SUPERINTENDENCIA DE INDUSTRIA Y COMERCIO			
RAD: 13-20596- -7	FECHA: 2013-12-23 11:47:40		
DEP: 2020 DIRECCION DE NUEVAS CREACIONES	EVE: 378 FASE NACIONAL INCLUIDO CAPITULO I		
TRA: 11 PCT-PATENTE DE INVENCION CAPITULOS I Y II	FOLIOS: 11		
ACT: 519 PRESENTACION

Patente de Invención	X			Patente de Modelo de Utilidad	
Vía Nacional					
Vía PCT (Fase Nacional)	X	Capítulo I	X	Capítulo II	
No. Solicitud Internacional	PCT/CL2011/000043				
Fecha de Presentación Internacional	03/08/2011

Como resultado del Examen de Fondo realizado, con fundamento en el Artículo 45 de la Decisión 486 de la Comisión de la Comunidad Andina, se comunica:

Título de la solicitud: “Unidad recolectora de energía solar”. (Fl. 1).

FIGURA 2 DE D1

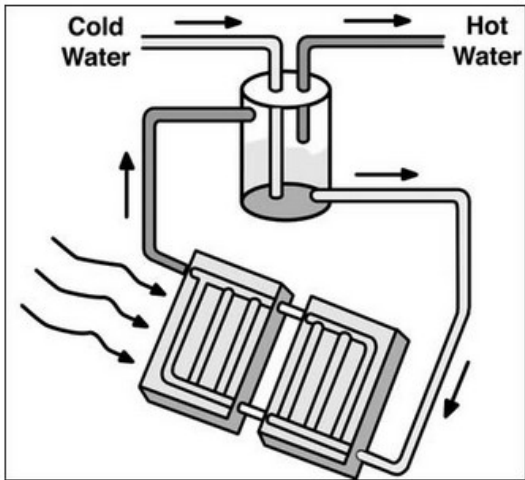
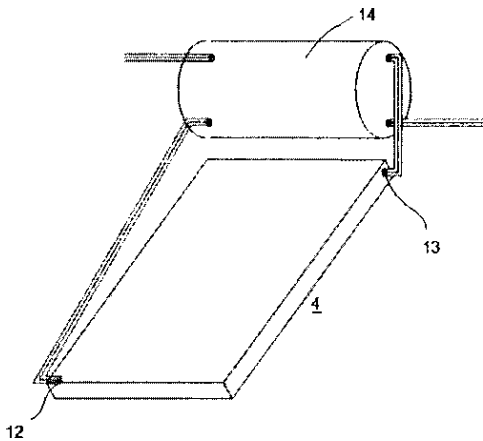
Los documentos D1 y D2 se consideran el estado de la técnica más cercano a la invención definida en la reivindicación 1 porque divulgan sistemas para el aprovechamiento de energía solar en calentamiento de agua.

En donde la diferencia entre el dispositivo definido en la reivindicación 1 y el dispositivo enseñado en el documento D1, es que D1 no revela un perfil de sección regular, armada por escuadras insertables en las esquinas, con una cara traslúcida y la opuesta con una tapa aislada térmicamente; y el perfil tiene una geometría para conectar la caja a una estructura portante; y el perfil tiene una geometría adecuada para sostener el material aislante y los sellos de goma de la parte interior de la cara traslúcida; el perfil permite el montaje de perfiles complementarios sobre el mismo, acoplados por interferencia elástica y donde los perfiles complementarios comprenden un alojamiento para sellos de goma de la parte exterior de la cara traslúcida, pero el documento D2 si revela un perfil de sección regular, armada por escuadras insertables en las esquinas, con una cara traslúcida y la opuesta con una tapa aislada térmicamente; y el perfil tiene una geometría para conectar la caja a una estructura portante; y el perfil tiene una geometría adecuada para sostener el material aislante y los sellos de goma de la parte interior de la cara traslúcida; el perfil permite el montaje de perfiles complementarios sobre el mismo, acoplados por interferencia elástica y donde los perfiles complementarios comprenden un alojamiento para sellos de goma de la parte exterior de la cara traslúcida.

El efecto que logra el incluir un perfil de sección regular, armada por escuadras insertables en las esquinas, con una cara traslúcida y la opuesta con una tapa aislada térmicamente; y el perfil tiene una geometría para conectar la caja a una estructura portante; y donde los perfiles complementarios comprenden un alojamiento para sellos de goma de la parte exterior de la cara traslúcida, es garantizar el sellado de la caja estanca.

Por lo tanto, el problema técnico objetivo que pretende resolver esta invención se puede formular así: ¿cómo modificar el dispositivo revelado en D1, para es garantizar el sellado de la caja estanca?

En consecuencia, la persona del oficio normalmente versada en la materia, incluiría un perfil de sección regular, armada por escuadras insertables en las esquinas, con una cara traslúcida y la opuesta con una tapa aislada térmicamente; y el perfil tiene una geometría para conectar la caja a una estructura portante; y el perfil tiene una geometría adecuada para sostener el material aislante y los sellos de goma de la parte interior de la cara traslúcida; el perfil permite el montaje de perfiles complementarios sobre el mismo, acoplados por interferencia elástica y donde los perfiles complementarios comprenden un alojamiento para sellos de goma de la parte exterior de la cara traslúcida , revelado en el

FIGURA 5 DE LA PRESENTE SOLICITUD

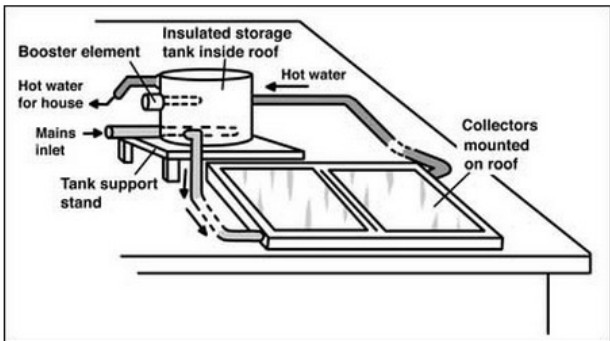
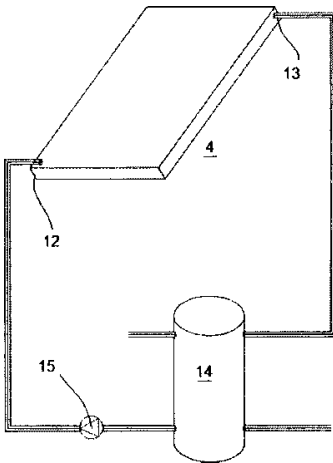
documento D2 para colocarlo en el dispositivo divulgado en el documento D1 para llegar así al objeto de la reivindicación 1 de la solicitud. Por lo cual se considera obvia.
